IF.271.3.2018

WYJAŚNIENIE I ZMIANA TREŚCI SPECYFIKACJI ISTOTNYCH WARUNKÓW ZAMÓWIENIA (NR 1)

Dotyczy postępowania o udzielenie zamówienia publicznego pn. “Dostawa i montaż instalacji kolektorów solarnych w budynkach mieszkalnych położonych na terenie Miasta Siemiatycze”

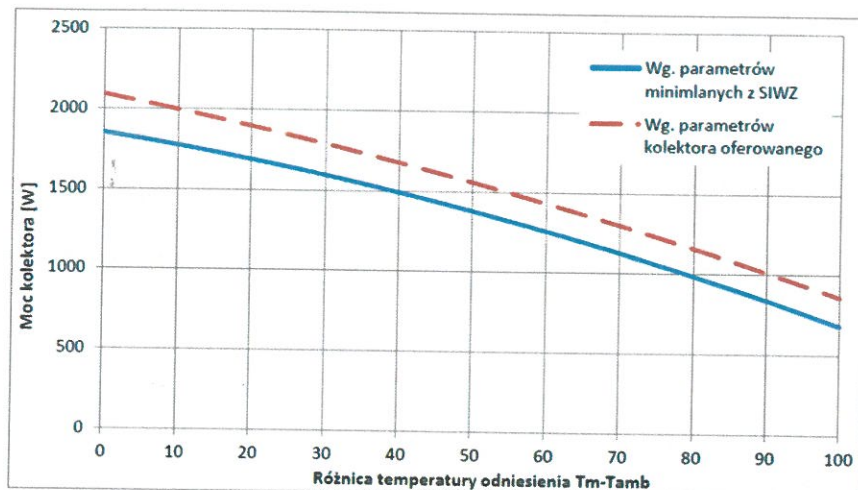
3. W opisie przedmiotu zamówienia Zamawiający podał jako minimalne parametry kolektora słonecznego :

- powierzchnia brutto: nie mniej niż 2,23 m²,
- sprawność optyczna do powierzchni czynnej: **nie mniej niż 83%**,
- współczynnika strat a1 do powierzchni czynnej: nie więcej niż 3,249W/(m²K),
- współczynnika strat a2 do powierzchni czynnej: nie więcej niż 0,02 W/(m²K²).

Na podstawie powyższych parametrów wskazanych przez Zamawiającego, obliczone wartości mocy w poszczególnych punktach różnicy temperatury dT oraz przy natężeniu promieniowania G = 1000 W/m² wynoszą odpowiednio:

- 1 851 W (dla dT = 0K i G = 1000 W/m²)
- 1 774 W (dla dT = 10K i G = 1000 W/m²)
- 1 593 W (dla dT = 30K i G = 1000 W/m²)
- 1 377 W (dla dT = 50K i G = 1000 W/m²)
- 1 125 W (dla dT = 70K i G = 1000 W/m²)

Dodatkowo z powyższych punktów różnicy temperatury dT, równej 30K, Zamawiający żąda wyższej wartości mocy kolektora niż wynika z podanych współczynników i ma ona wynosić nie mniej niż 1 701 W (dla dT = 30K i G = 1000 W/m²).

Dla każdego kolektora słonecznego w dostępnych publicznie wynikach badań w ramach certyfikacji Solar Keymark, prezentowane są obliczone moce zawsze dla takich samych charakterystycznych warunków odniesienia, co także dla osób mniej zorientowanych umożliwia proste, jednoznaczne i bezpośrednie porównywanie mocy kolektorów, a w przypadku przedmiotowego postępowania ocenę spełnia wymaganych parametrów minimalnych. Postawienie wymagań co do wydajności kolektora słonecznego wyłącznie w postaci wymaganej mocy minimalnej kolektora, umożliwia Zamawiającemu uzyskanie kolektora o wyższej wydajności cieplnej i osiągnięcie wyższego efektu ekologicznego niż wynika z wymagań opisanych w SIWZ. Jednocześnie zamawiający nie będzie ograniczał konkurencji, poprzez niedopuszczenie do zastosowania produktów o wyższej wydajności, co łatwo robić wprowadzając wiele szczegółowych parametrów, jak jest to zrobione w obecnej specyfikacji, na przykład w postaci współczynników sprawności. Parametry te osobno nie wskazują na wydajność cieplną kolektora słonecznego, a dopiero wyliczona na ich podstawie moc dla różnych warunków pracy pozwala na dokonanie obiektywnego porównania oferowanych kolektorów. Przyjęty opis przedmiotu zamówienia, z obecną treścią w zakresie kolektorów słonecznych narusza zasady konkurencji co jest sprzeczne z prawidłowym wydatkowaniem środków publicznych, gdyż nie dopuszcza do zastosowania oferowanego przez nas kolektora lepszego, o wyższej wydajności cieplnej w każdych warunkach pracy. Zobrazowane zostało to na poniższym wykresie:

Prosimy o dopuszczenie do zastosowania w zakresie równoważności przyjętych rozwiązań kolektora słonecznego o wyższym niż dopuszczony w opisie przedmiotu zamówienia współczynnika strat nieliniowych $a_1 = 3,684 \text{ W}/(\text{m}^2\text{K}^2)$, pod warunkiem zaoferowania kolektora, którego moc dla różnicy temperatury dT wynoszącej odpowiednio 0K, 10K, 30K, 50K i 70K jest wyższa od mocy kolektora, wymaganej przez Zamawiającego w SIWZ.

Zamawiający informuje, iż podtrzymuje zapisy określone w SIWZ. W omawianym zakresie Zamawiający zwraca uwagę, że przedmiotem niniejszego zamówienia jest nie tylko dostawa urządzeń, takich jak kolektory słoneczne, przedmiot zamówienia jest znacznie szerszy i obejmuje między innymi także dostawę i montaż całej instalacji kolektorów słonecznych. W związku z tym przy opisie przedmiotu zamówienia należało uwzględnić okoliczności związane nie tylko z dostawą kolektorów słonecznych, ale także pozostałe uwarunkowania związane ze wszystkimi elementami przedmiotu zamówienia, w tym również te dotyczące dostawy i montażu instalacji. W ocenie Zamawiającego ukształtowanie takiego wymagania jest ściśle powiązane z tym, że kolektor słoneczny będzie musiał współpracować z pozostałymi urządzeniami wchodzącymi w skład instalacji solamej. Wymagane przez Zamawiającego minimalne parametry kolektora w żaden sposób nie ograniczają zasad neutralności, ponieważ według wiedzy Zamawiającego na rynku istnieje wiele produktów spełniających wymagania przetargowe. Zamawiający dopuszcza każdy kolektor równoważny do opisanych, który spełni minimalne parametry techniczne.

Ponadto Zamawiający zwraca uwagę, że podane w pytaniu parametry kolektora słonecznego nie są tożsame z SIWZ
